Stand: 01.02.2010

Erdwärmesonden (Korrigenda)

Korrigenda zur Norm SIA 384/6 Erdwärmesonden

Figur 20 Druckverlust und hydraulische Leistung pro Meter EWS bei **Wasser 5°C**

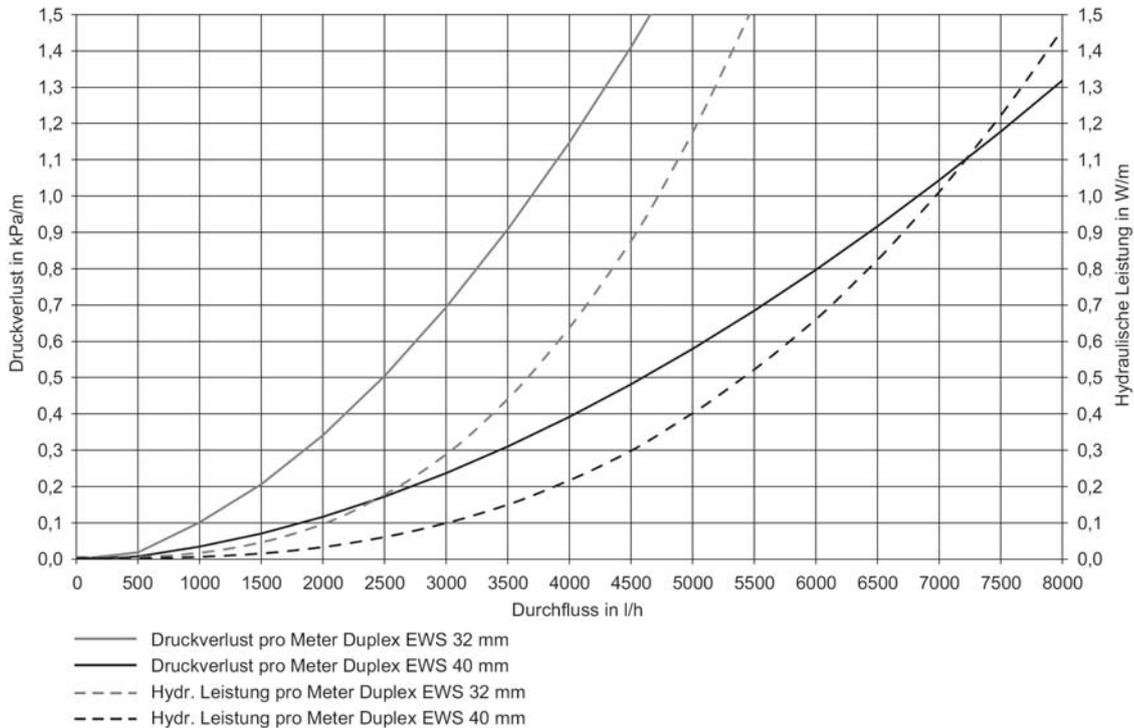
Korrektur der Figuren 20 (teilweise falscher Kurvenverlauf), 23 und 26 (differenzierte Strichstärke im Übergangsbereich laminar / turbulent) auf den Seiten 56, 58 und 59
